改善箇所説明図

【基準不適合の内容】

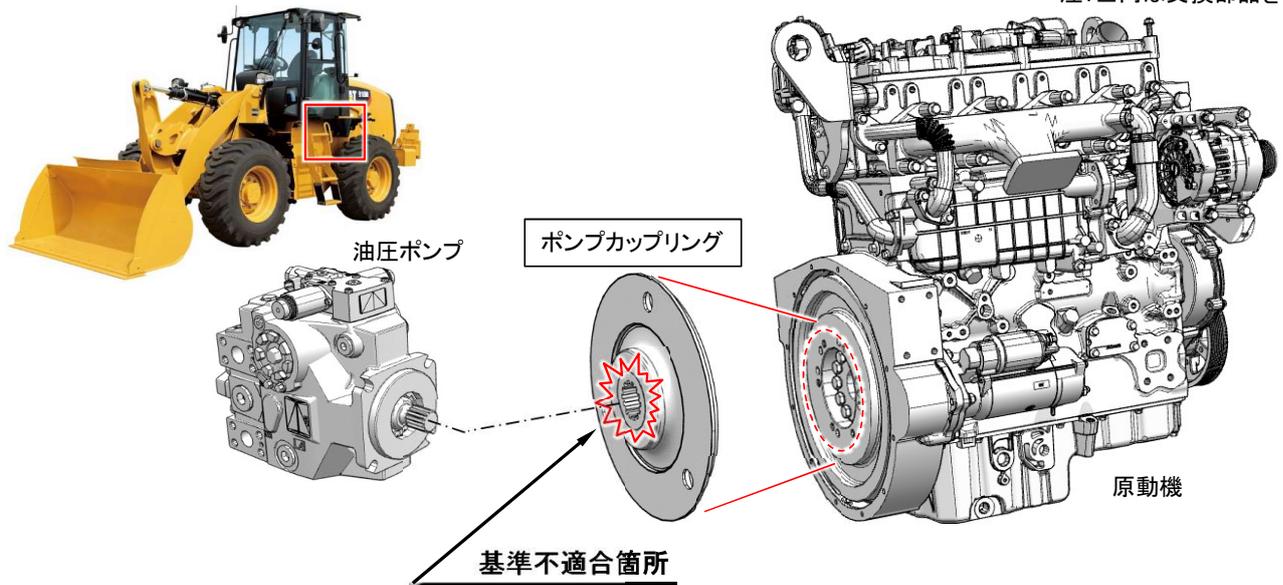
原動機と油圧ポンプを接続するポンプカップリングのスプラインが破損し、油圧を喪失する。

ショベルローダの動力伝達装置において、原動機と油圧ポンプを接続するポンプカップリングの勘合部の構造が不適切なため、勘合が不十分なものがある。そのため、走行振動等により、スプラインが損傷し、原動機の動力が油圧ポンプに伝達されなくなり、最悪の場合、走行できなくなるおそれがある。

全車両、ポンプカップリングを対策品と交換する。
